TECHNISCHE MITTEILUNG

FORD-WERKE AG KÖLN · KUNDENDIENST

Motor 13
(50)

Einstellung des Zündzeitpunktes an V-Motoren Taunus 12M/17M/20M und Transit

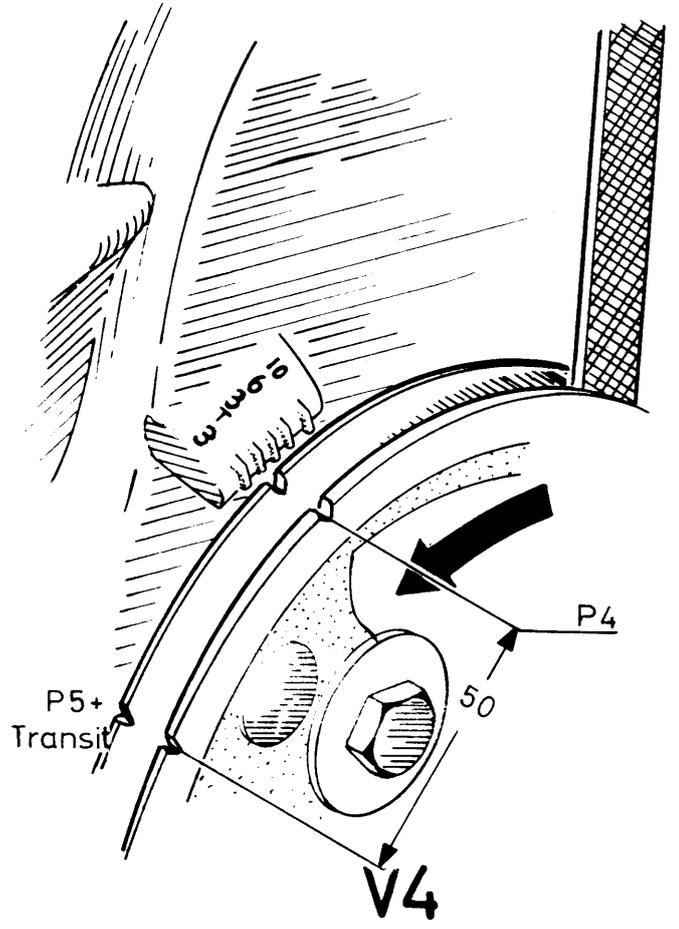
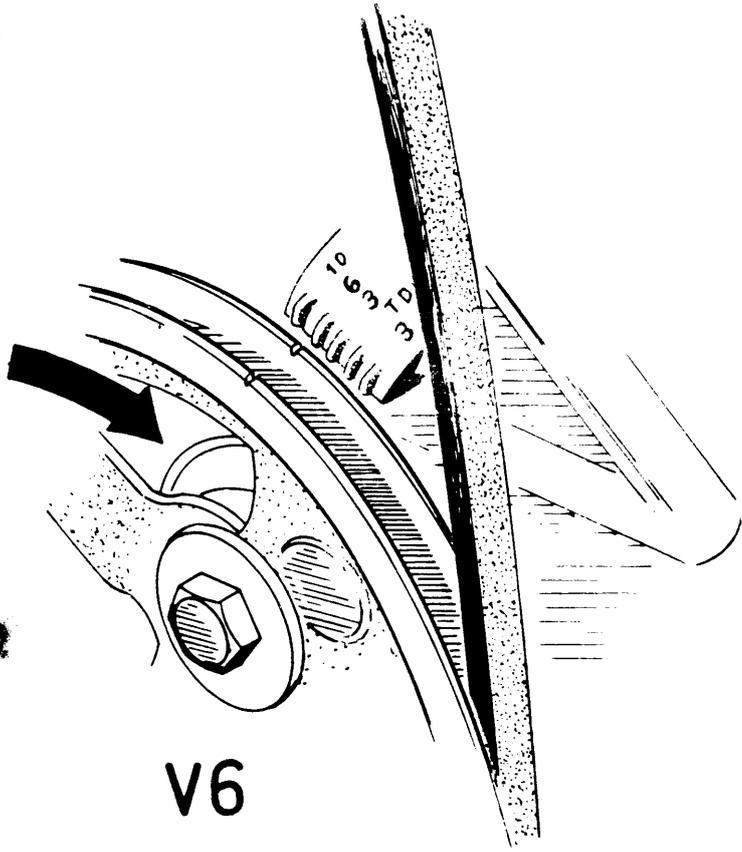
Aus gegebener Veranlassung möchten wir darauf hinweisen, dass die Drehrichtung der Riemenscheibe mit der OT-Markierung beim V4-Motor entgegengesetzt wie beim V6-Motor ist. Beim V4-Motor sitzt die Riemenscheibe mit der Markierung auf der Ausgleichwelle und dreht von vorn gesehen links herum. Beim V6-Motor sitzt diese Riemenscheibe auf der Kurbelwelle und dreht von vorn gesehen rechts herum.

Weiterhin machen wir darauf aufmerksam, dass unsere Abteilung "Teile, Motoren und Zubehör" nur noch die Riemenscheibe, Bestell-Nr 425 939, führt. Diese Riemenscheibe hat für die Zündeinstellung zwei Markierungen. Es ist daher bei Verwendung dieser Riemenscheibe unbedingt darauf zu achten, dass für die Zündeinstellung an P5- und Transit-Motoren die 1. Kerbe und für 12M P4-Motoren die 2. Kerbe (in Drehrichtung) den richtigen Zündzeitpunkt angibt (siehe Skizze).

Wir weisen Sie nochmals eindringlich auf die korrekte Zündeinstellung an V-Motoren hin. Die Zündeinstellung ist an Motoren gebaut vor Motor-Nr 1050 000 (Herbst 64) 10° vOT. Alle Motoren mit einer Motor-Nr über 1050 000 haben einen Verteiler mit Unterdruck und Fliehkraftverstellung und werden bei einer Drehzahl von 450 - 550 U/min bei abgezogener Unterdruckleitung auf 6° vOT mit einer Toleranz von $\pm 1^{\circ}$ eingestellt.
